UNIVERSIDAD
DE LA REPÚBLICA
URUGUAY

Referencia: Licitación N°2/2015
- POMLP - FACULTAD DE
VETERINARIA RUTA 8 Y 102 –
MOVIMIENTO DE SUELOS,
VIALIDADES E INFRAESTRUCTURA
– 1er LOTE DE OBRAS.

ACLARACIONES

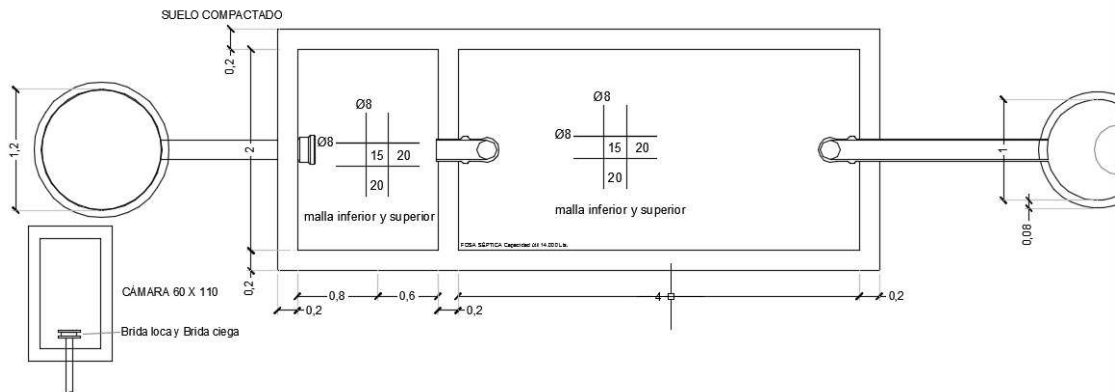
79. *Aclaración sobre las condiciones de entrega de la Red de Incendios:*

- *Previendo que los hidrantes serán suministrados posteriormente el oferente deberá cotizar todas las piezas correspondientes a la red de incendio, necesarias para la posterior colocación del hidrante. Se deberá construir el tramo de derivación hasta la ubicación del futuro hidrante, el cual se culminará con terminación a brida (con brida “loca”) y tapa (brida ciega). A modo informativo, el hidrante a instalar en 2da etapa se presenta en la siguiente imagen.*

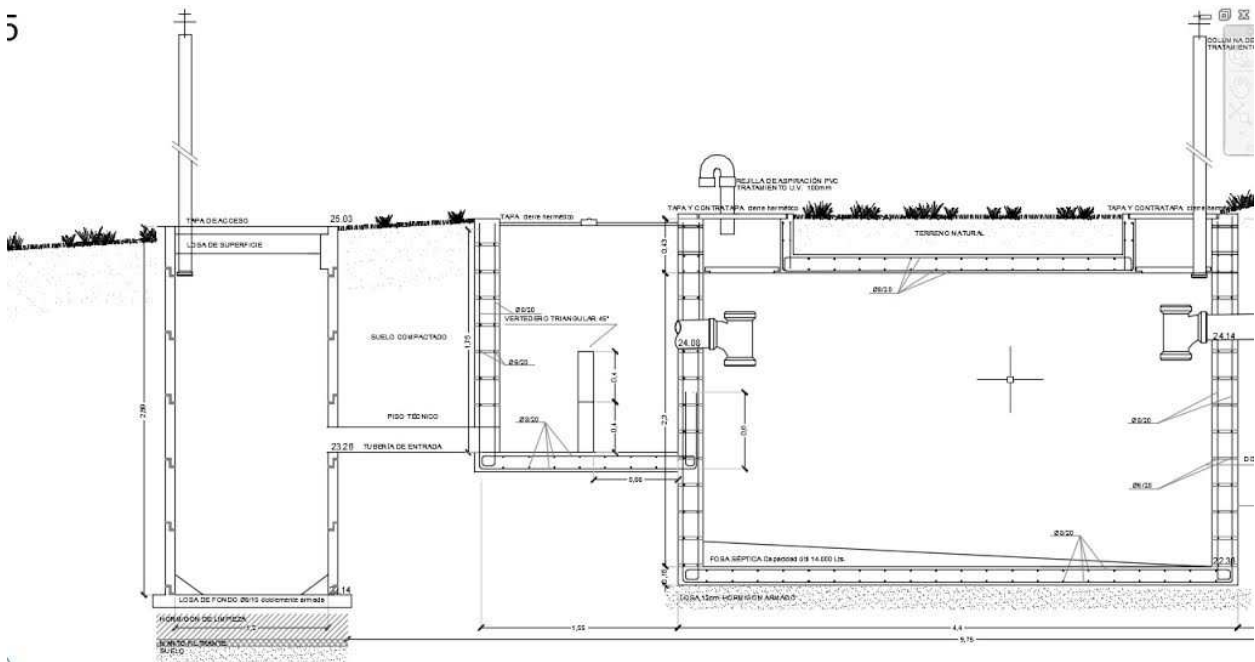
- # 80. **Aclaración sobre las el alcance que debe tener la construcción del Pozo de Bombeo:**
- Se deberá realizar únicamente la obra de hormigón y la tubería de ingreso.
